RÉPONSES

RECOMMANDATIONS
DE LA MRAE

SUR L'AVIS DÉLIBÉRÉ :
concernant le projet de création
d'une chaufferie Bois Énergie à
Diesen (57) EP France
Développement
du 07 juillet 2022

N°MRAE :
2022APGE78

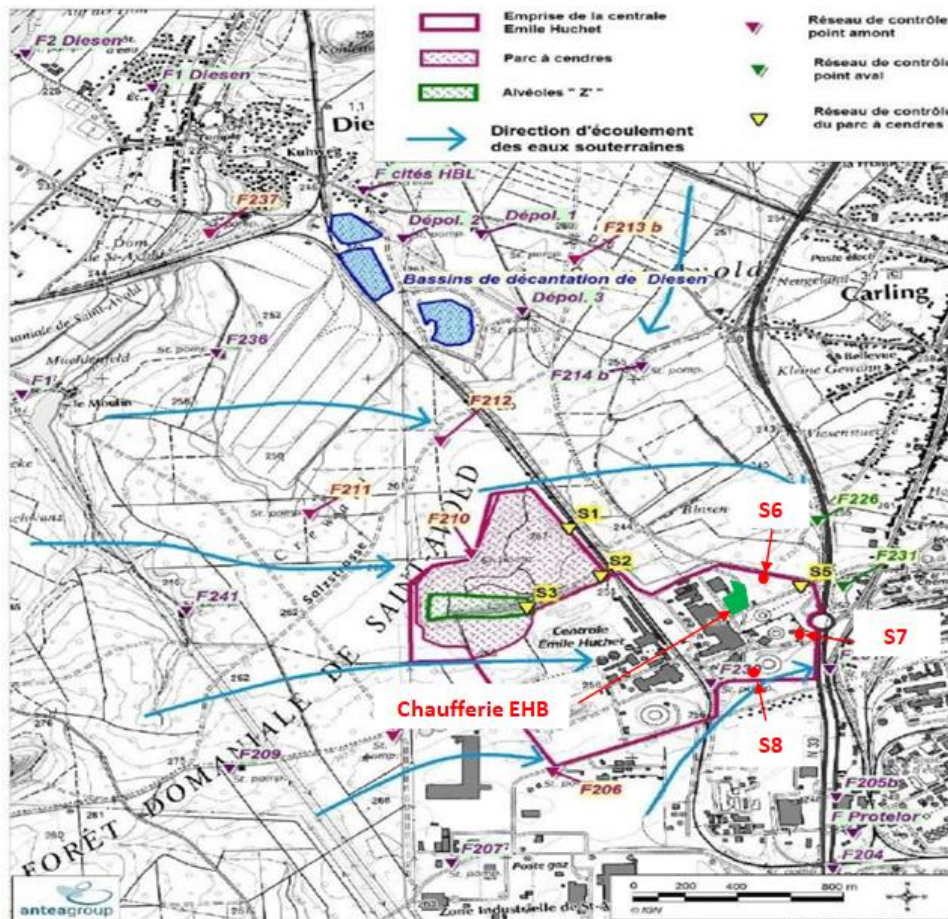
L'Ae recommande au pétitionnaire de proposer :

- un réseau de piézomètres (amont et aval, existants ou à créer) pertinent pour le suivi des impacts du projet sur la nappe ;
- les modalités de surveillance adaptées au suivi des pollutions identifiées au droit des installations qu'il exploite et celles susceptibles d'être générées par ses activités.

Réponse de GazelEnergie

La surveillance environnementale est réalisée à l'échelle du site Emile Huchet. Des piézomètres sont déjà implantés en périphérie de celui-ci. Dans le cadre du projet EHB, 3 piézomètres supplémentaires seront installés.
